改善箇所説明

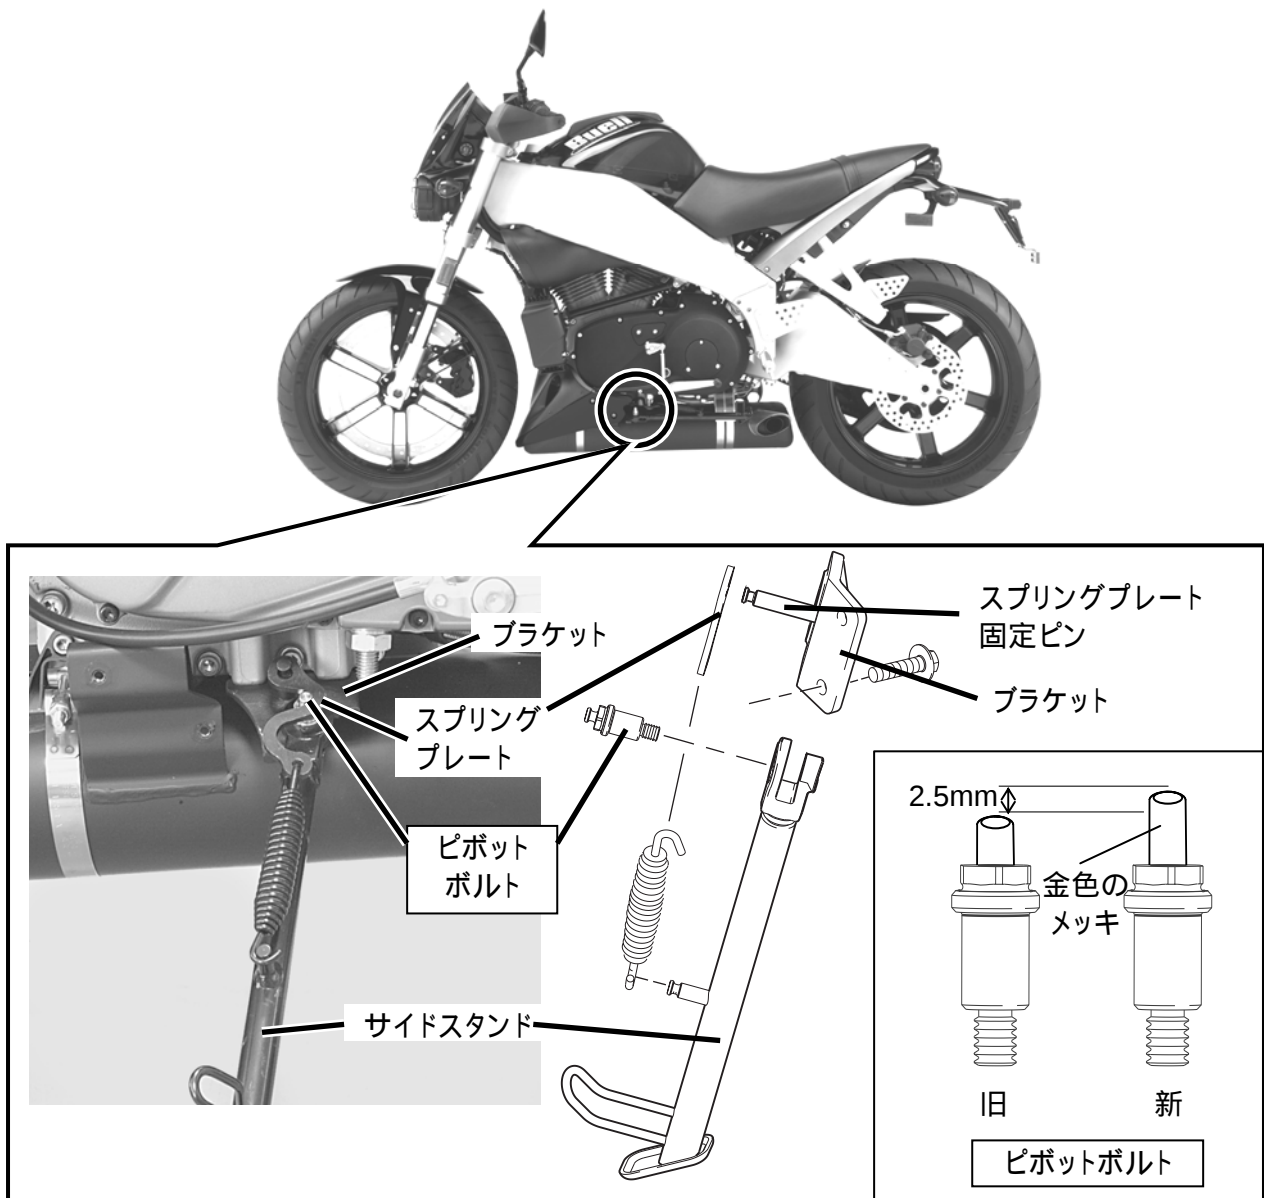
サイドスタンドに装着されているスタンドを容易に戻すためのスプリングプレート(車体を起こした時にサイドスタンドを自動的に約5度戻すスプリング)の固定ピンが設計値と異なって溶接され、スプリングプレートが高く取り付けられているものがあり、車両を起こした時にスプリングプレートが支点となるピボットボルトを乗り越えてしまい、スタンドが自動的に戻らなくなるものがある。そのため、そのままの状態では運転者がサイドスタンドを戻さずに走行して左旋回を行った場合、サイドスタンドが路面と接触し、最悪の場合、車両の安定性を失い転倒するおそれがある。

全車両、サイドスタンドのピボットボルトを対策品と交換する。

ピボットボルトに金色のメッキが施されている。
